FORMALIZACION DEL ACUERDO RELATIVO A LA NOVENA MODIFICACIÓN DEL CONTRATO NUM. 208/2019 RELATIVO A LAS “OBRAS DE TRATAMIENTO DE AFINO Y MEJORAS DE LA ETAP DE GRIÓN”.

**INFORME Y APROBACIÓN DE LA MODIFICACIÓN DEL
CONTRATO N.º 208/2019 “OBRAS DE TRATAMIENTO DE
AFINO Y MEJORAS DE LA ETAP DE GRIÑÓN”**

MODIFICACIÓN N.º 9. UNIDADES DE OBRA PN272 A PN300

Imagen nº1: As-built de la arqueta de reunión.

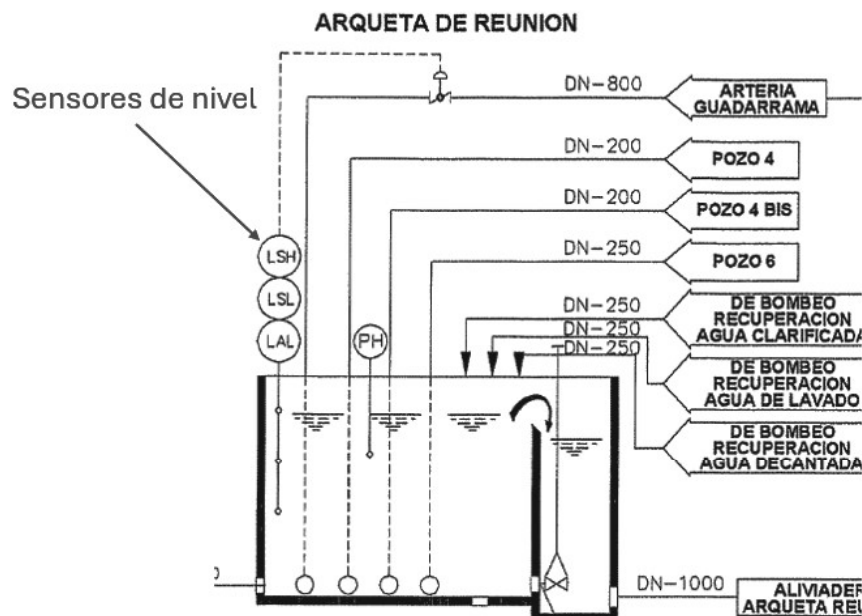
Debido a los trabajos de prolongación de la altura de los muros de la arqueta de reunión, es necesario cambiar los sensores de nivel que controlan la válvula ubicada en la tubería DN 800 Arteria de Guadarrama.

Lo anterior no estaba considerado en proyecto, por tanto, es necesario generar el PN279: Suministro, instalación y pruebas de sensores de nivel.

Imagen nº4: Sistema de recuperación de agua de lavado de filtros de carbón.

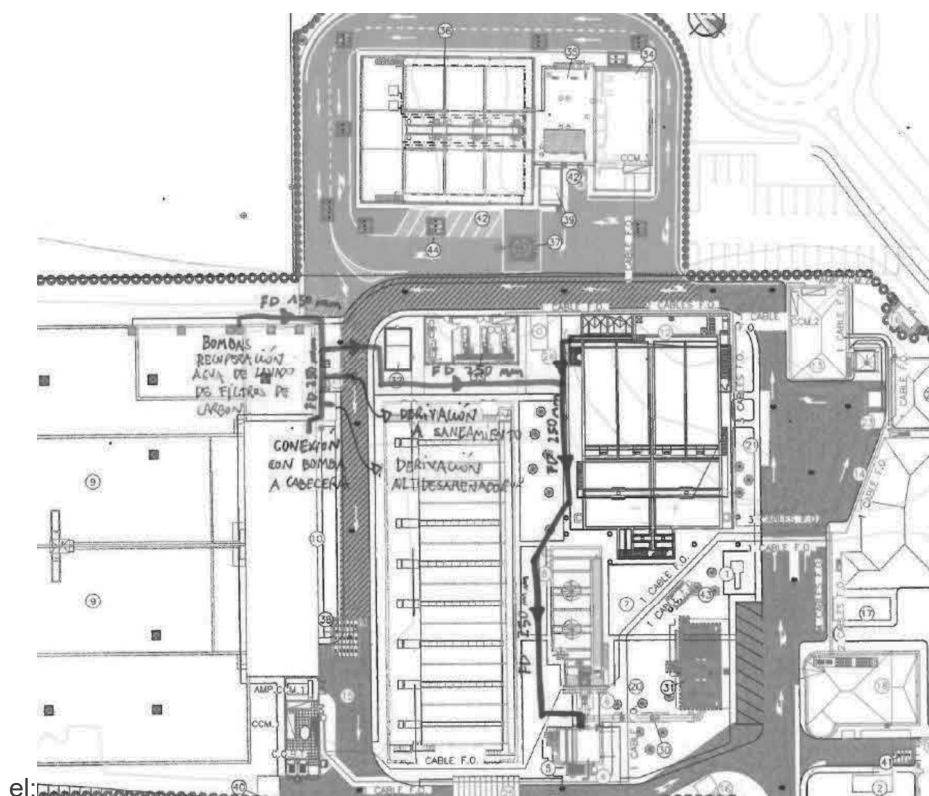
Complementando lo indicado en las modificaciones del contrato de obra nº2 y nº7, donde se abordó el cambio del sistema de lavado de filtros de carbón activo y la separación de los depósitos de recuperación de las aguas de lavado de filtros de arena con las de carbón, respectivamente, se hace necesario implementar un nuevo sistema de bombeo para la recuperación del agua de lavado de filtros de carbón.

El nuevo sistema de bombeo (1+1) consiste en la instalación de dos bombas sumergibles de 4 kW, montadas de forma fija sobre pedestal en el depósito de recuperación de agua de lavado de filtros de carbón, el cual deberá ser reacondicionado para alojar dichos equipos. Estas bombas impulsarán el agua, en un primer tramo dentro del depósito, mediante tuberías de acero inoxidable 316 DN 100 mm, equipadas con válvulas de corte y retención. Dichas tuberías se conectarán a una línea común de fundición dúctil DN 150 mm, donde se instalará un medidor de caudal electromagnético para registrar el volumen de agua recuperada.

Posteriormente, el sistema continuará con una tubería de fundición dúctil DN 250 mm, que se enlazará con la conducción existente entre el decantador lamelar de fangos y la cabecera de la planta. Además, dicho sistema permitirá, mediante una serie de derivaciones, enviar el agua tanto al depósito de recuperación de lavado de filtros de arena como a la red de saneamiento de la planta.

Por tanto, es necesario generar el precio nuevo PN294: Sistema de recuperación de agua de lavado de filtros.

Imagen nº6: Ubicación del sistema de refrigeración de los depósitos de hipoclorito según proyecto.

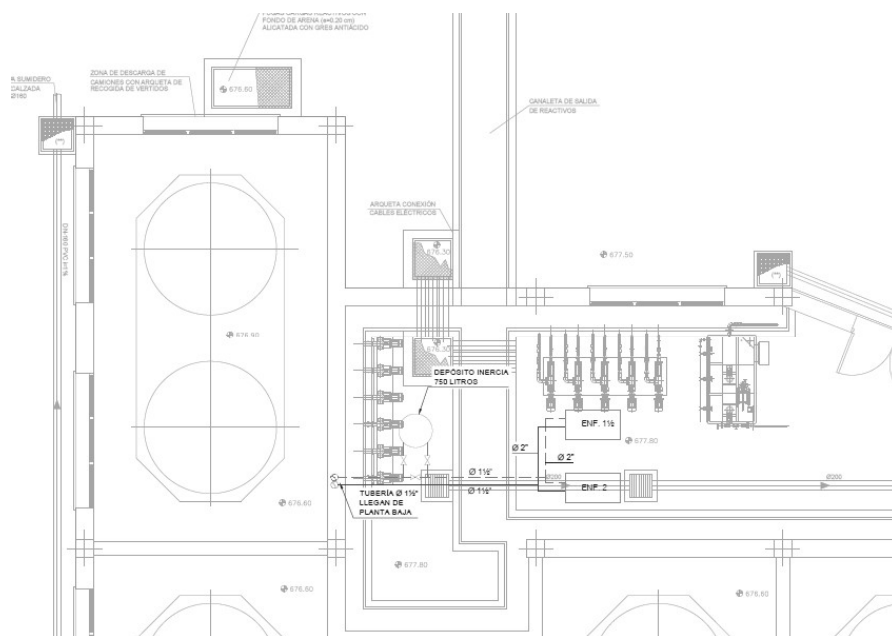
La ubicación del sistema de refrigeración de los depósitos de hipoclorito en proyecto viene indicada, esquemáticamente, en el interior del edificio de reactivos, como se puede visualizar en la imagen nº6. Sin embargo, dado el poco espacio disponible, la única solución viable es que la enfriadora quede ubicada fuera del edificio, y a la intemperie, siendo necesaria una estructura de protección que proteja al equipo de las condiciones climáticas adversas.

Por lo indicado anteriormente, es necesario crear el PN298: Estructura para protección de enfriadora.

Imagen nº8: Precio descompuesto U09080040.

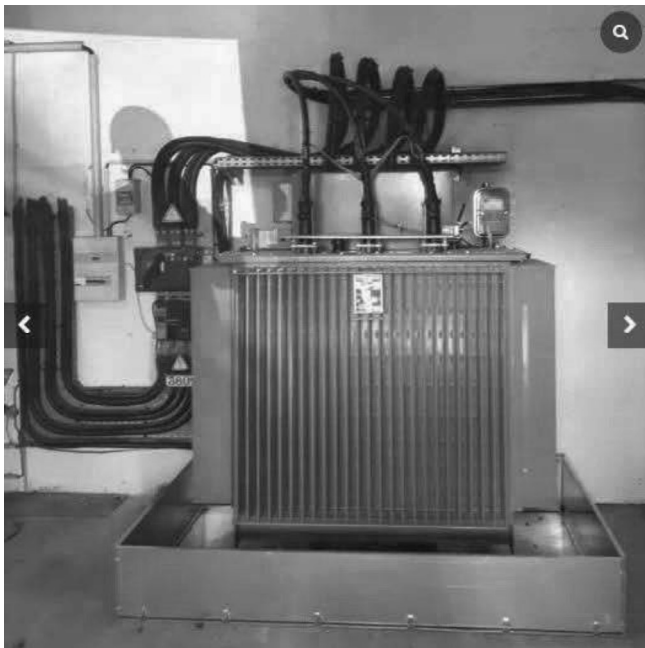
Por algún eventual derrame de aceite de los nuevos transformadores indicados en la modificación nº8 del contrato de obra, es necesario que dichos equipos estén contenidos por cubetos desmontables, garantizando la estanqueidad ante este tipo de eventos. A continuación, se muestra una imagen de estos elementos:

Por tanto, es necesario generar el PN284: Cubeto desmontable para transformador.
